MEMO

Aanvullende opmerkingen m.b.t.
Wabo productiefase

Project: GTD

Wabo aanvraag:
AW Delft I
Productiefaciliteiten GTD
Zaaknummer : V-18193

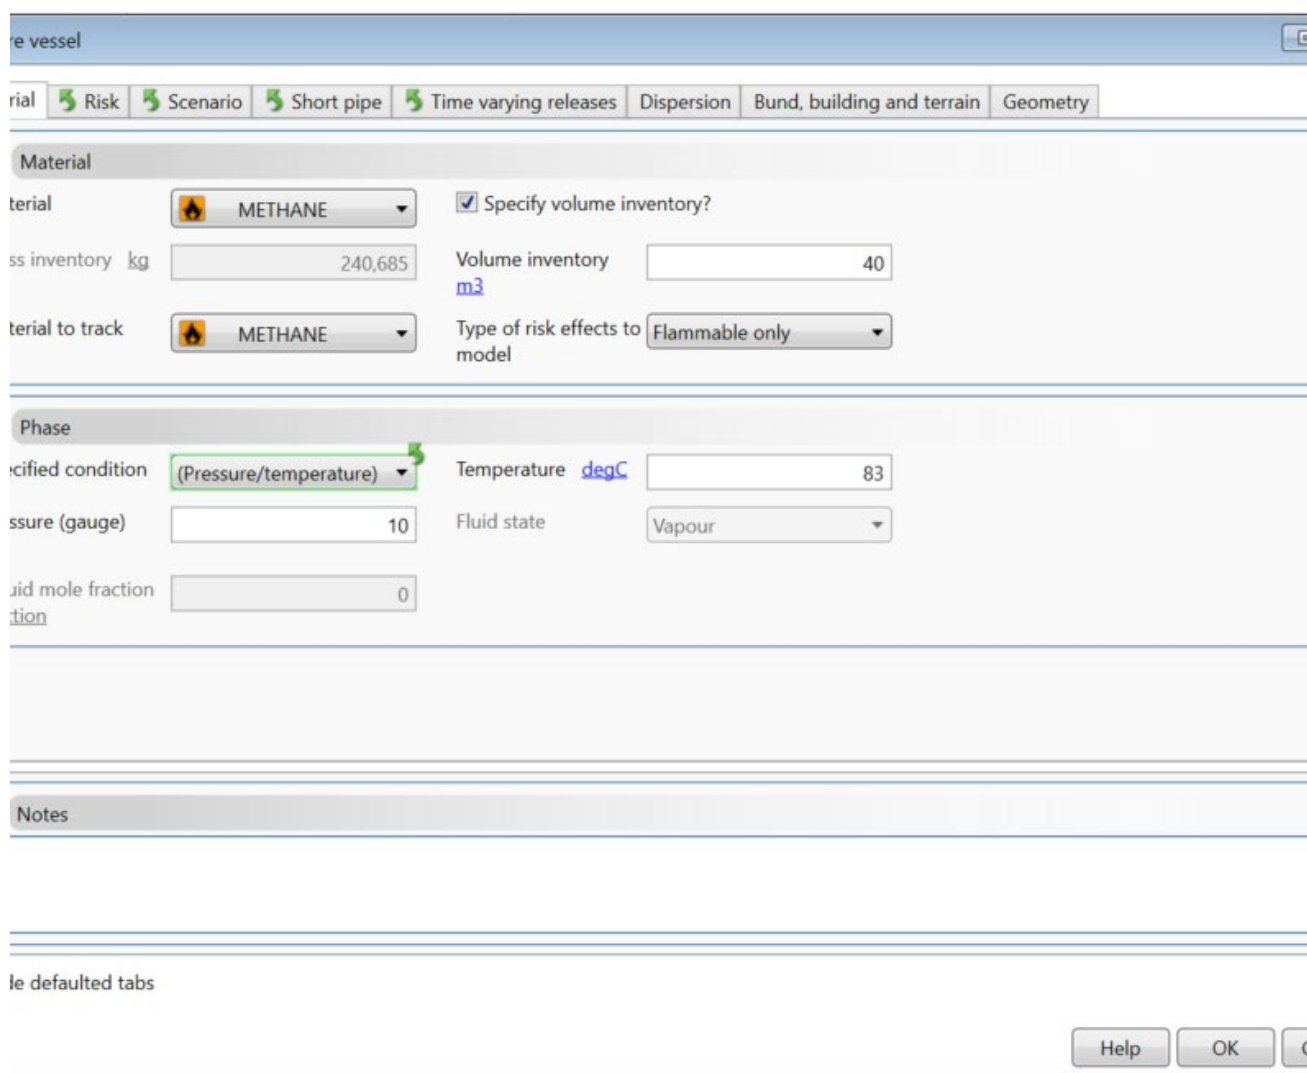
In bijlage 1 van de aanvraag wordt in de tabel op pagina 25 ten aanzien van het scenario instantaan falen van de gaswaterscheider een bronsterkte van 241 kg aangehouden. Dit lijkt erg weinig, zelfs bij

het gekozen uitgangspunt van 50% methaan en 50% water.

Antwoord:

Hieronder volgt een afdruk van Safeti-NL 8.3, met de invoergegevens van een druk tank (Pressure Vessel). Safeti-NL 8.3 geeft aan dat bij de gegeven omstandigheden (druk, temperatuur en volume) er een hoeveelheid van 240,685 kg aan methaan aanwezig is in de tank.

In onderstaande afdruk is ingevoerd een druk tank (pressure vessel), met een volume van 40 m³. Tevens is aangegeven dat er een druk in de tank heerst van 10 barg en een temperatuur van 83 C. Safeti-NL rekent vervolgens zelf uit wat de hoeveelheid massa in de tank is (mass inventory kg). Dit getal kan niet aangepast worden: het is het resultaat van de andere invoer getallen.

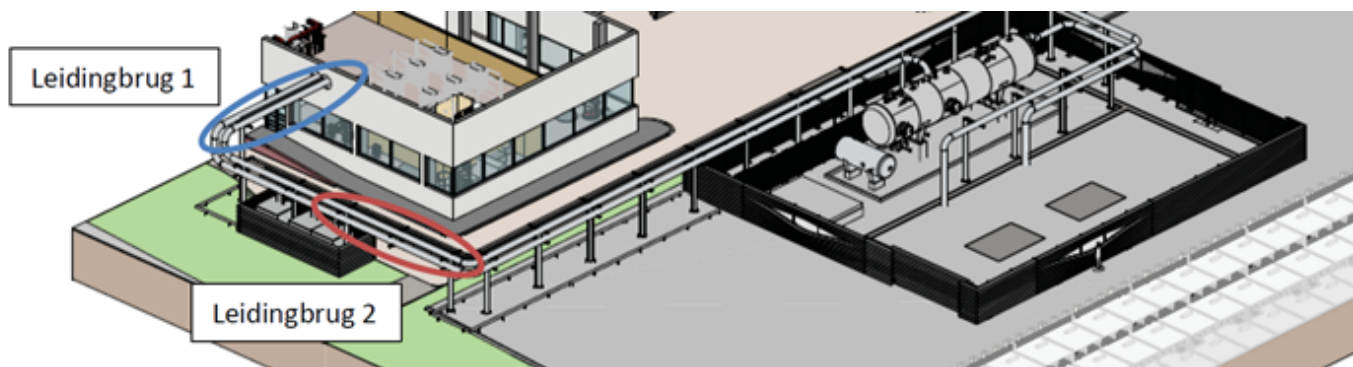
Er is sprake van een leidingbrug tussen de gaswaterscheider en het hoofdgebouw. Het tracé is schematisch weergegeven in hoofdstuk 4 van het rapport 'Constructieve berekening leidingtracé', Ingenieursbureau IOB, kenmerk 210283CC01, 26 oktober 2021. Het betreft het transport van water via leidingen (diameter 400 mm) naar de bestaande warmtekrachtcentrale op het terrein van de TU Delft. In de QRA is sprake van bovengrondse gasleidingen met een diameter van 3" (76 mm). Het betreft een leiding vanaf de gaswaterscheider naar de fakkelinstallatie (0,5 bar) en een leiding vanaf de gasdroger naar de poortwachter (10 bar).

Vanaf de poortwachter wordt het gas op het lokale aardgasnet geïnjecteerd. Aangezien in beide gevallen sprake is van een druk lager dan 16 bar is er geen sprake van een buisleiding als bedoeld in de Regeling externe veiligheid buisleidingen. De aardgastransportleidingen liggen deels in de openbare ruimte (boven fietspad) en moeten wel voldoen aan de normen NEN 3650-1:2020 en NEN 3650-2:2020. Deze leidingen moeten zijn beschermd tegen mechanische impact. Beide leidingen lopen via de leidingbrug. De inzet van een (mobiele) kraan in de omgeving van de leidingbrug zal in de praktijk kunnen voorkomen (bijvoorbeeld opbouw installaties voor onderhoud boorputten).

Antwoord:

De in de QRA benoemde bovengrondse gasleiding met een diameter van 3" (76 mm) betreft een leiding vanaf de gaswaterscheider naar de fakkelinstallatie (0,5 bar). Deze 3" leiding is gelegen op de leidingbrug, daar waar de leidingbrug is gelegen in de openbare ruimte zal de leidingbrug beschermd zijn tegen mechanische impact. Dat de leidingbrug wordt doorkruist middels een fietspad zoals benoemd in IOB Documentnummer 210283CC01 berust op een misverstand. Op onderstaande tekening is "Leidingbrug 2" aangegeven echter abusievelijk is daar in het IOB document een fietspad bij benoemd.

De 10 bar leiding van de gasdroger naar de poortwachter en vandaar naar het lokale aardgasnet is deels bovengronds gelegen. Echter daar waar deze leiding bovengronds is gelegen is dat binnen het permanent afgesloten terreingedeelte waarop de putten en behandelingsinstallaties worden opgericht. Daar waar deze 10 bar leiding dit afgesloten terreingedeelte verlaat is deze leiding ondergronds gelegen.

Er zijn twee locaties waar de overspanning van de buizen te groot zijn, waardoor er liggers benodigd zijn ter ondersteuning.

Dit is het geval waar de leidingen over het fietspad heen gaan (Leidingbrug 2) en waar de leidingen het gebouw in gaan (leidingbrug 1).
